ZP/PN/4/2011/DIR/16 - Odpowiedzi na zapytania1

WYJAŚNIENIA TREŚCI SIWZ, PYTANIA, ODPOWIEDZI I MODYFIKACJE.

Nr sprawy: ZP/PN/4/2011/DIR

Nadszybie W-02

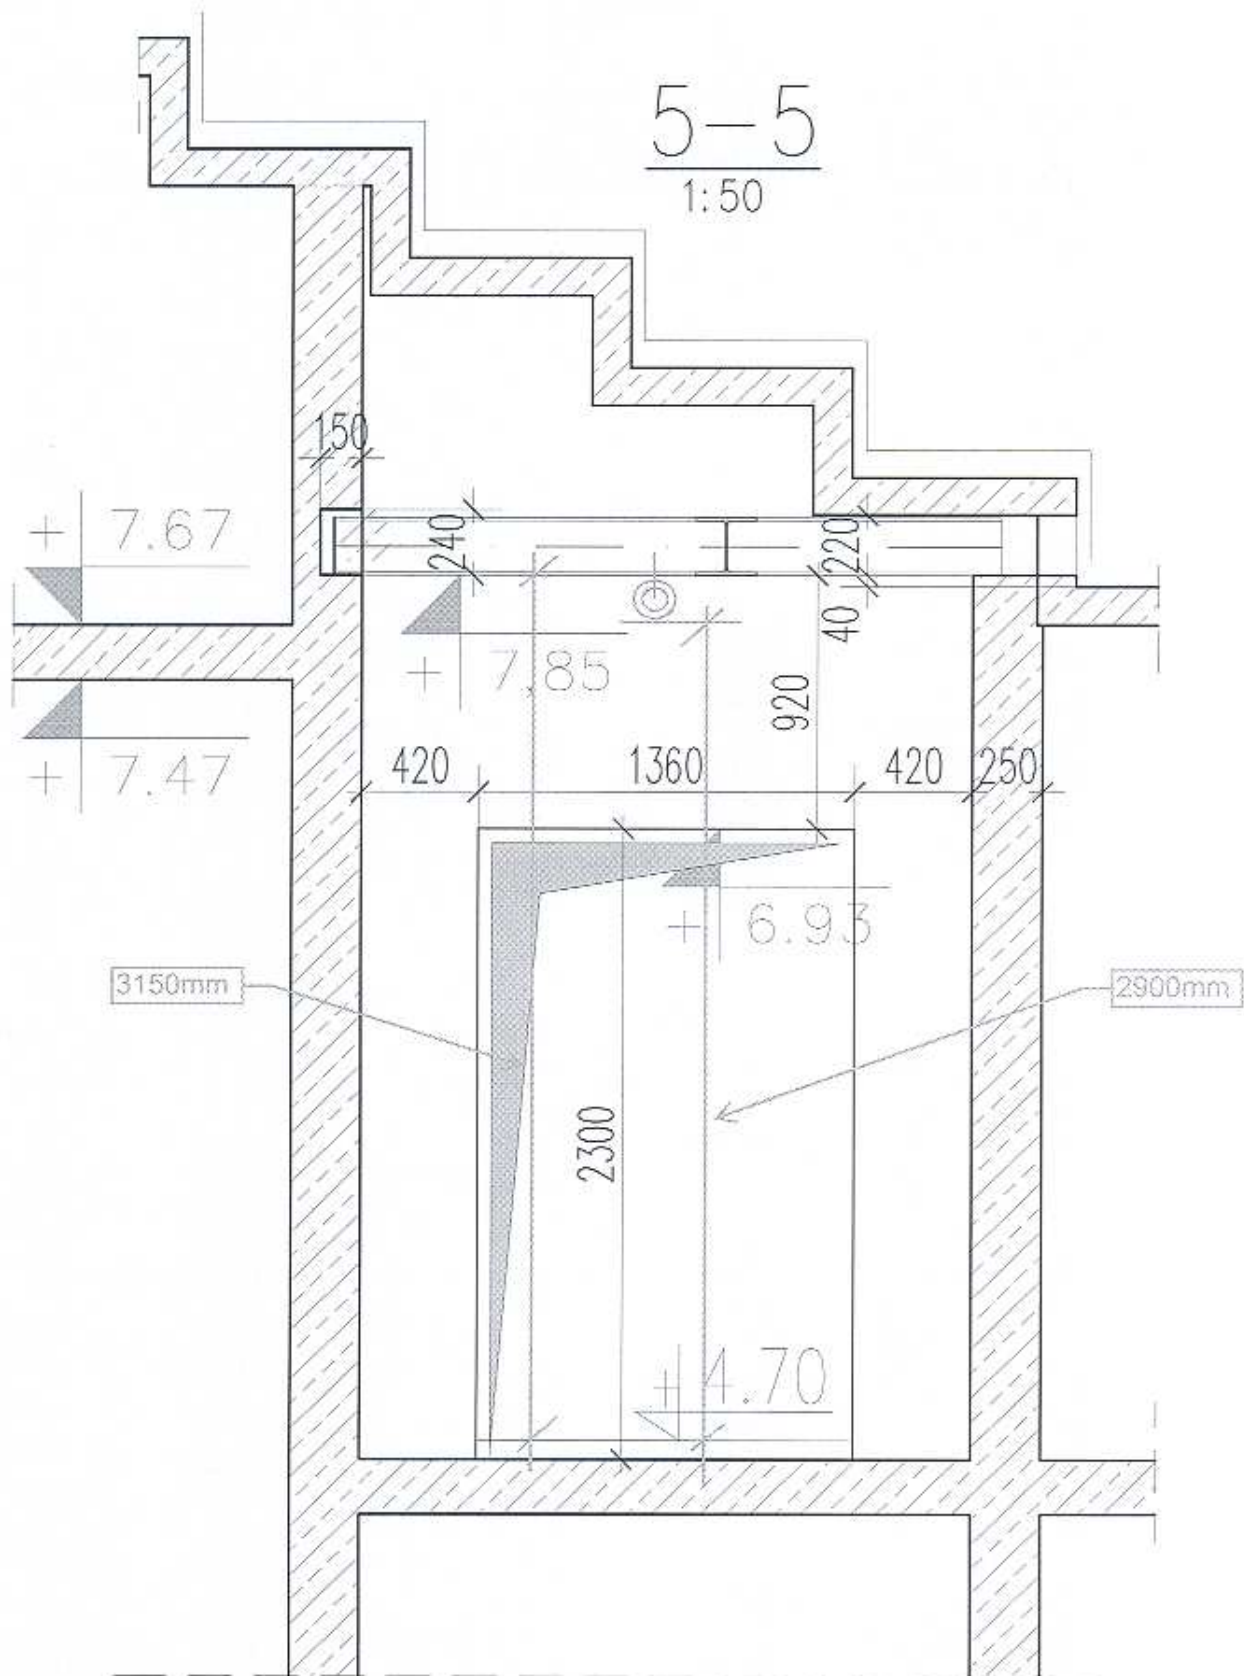
3.	Czy na przekroju 2-2 jest zaprojektowany strop (rys. z przekrojami pionowymi szybu - szyb windowy W-02)	Zamawiający w załączeniu zamieszcza na stronie internetowej www.halaludowa.wroc.pl ; dodatkowy obowiązujący rysunek naszybia W-02.

4.	Proszę o wyjaśnienie wysokości nadszybia jaka będzie czy 2840 czy 3220? Proszę o sprecyzowanie szerokości drzwi 900 x 2000 czy 1000 x 2000 i w jakim ma być wykonaniu – nierdzewna czy malowana proszkowo i czy mają być w jakiej klasie odporności?	Wysokość nadszybia wynosi 3220mm-70mm (warstwy wykończeniowe) = 3150mm. Szerokość drzwi to 1000mm - wykończenie wg specyfikacji stal nierdzewna np. Asturias Satin lub podobna. Drzwi nie mają wymagań klasy pożarowej - znajdują się w jednej strefie pożarowej.
